SERVICE INFO

オーバーランニングオルタネータープーリー 535 0202 10 5 溝付きプーリーと 6 溝付きプーリーを交換

部品番号： 535 0202 10

画像 1： 左： INA オーバーランニングオルタネータープーリー 535 0202 10 (6
溝付き)
右： オーバーランニングオルタネータープーリー (5 溝付き)

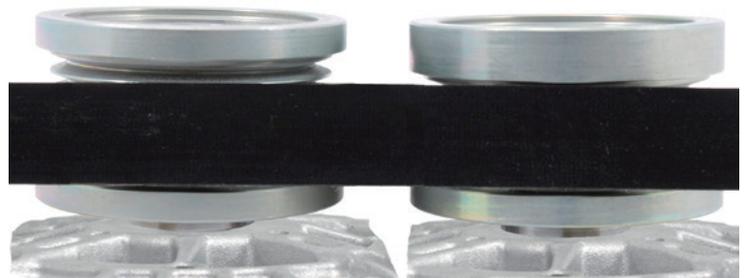
すべての型式に対応した 6 溝付きオーバーランニングオルタネーター
プーリー 535 0202 10 (画像 2) を提供しているのは、シェフラーオー
トモーティブアフターマーケット部門だけです。
また、このオルタネータープーリーは、5 溝付き V リブドベルト付き
オルタネーターでも問題なく使用できます。

5 溝付き V リブドベルトを 6 溝付きオーバーランニングオルタネ
ータープーリーに取り付ける際は、外溝が自由になっていることを確
認してください (画像 1、左)。これにより、動作時に V リブドベ
ルトが確実に位置合わせされます。
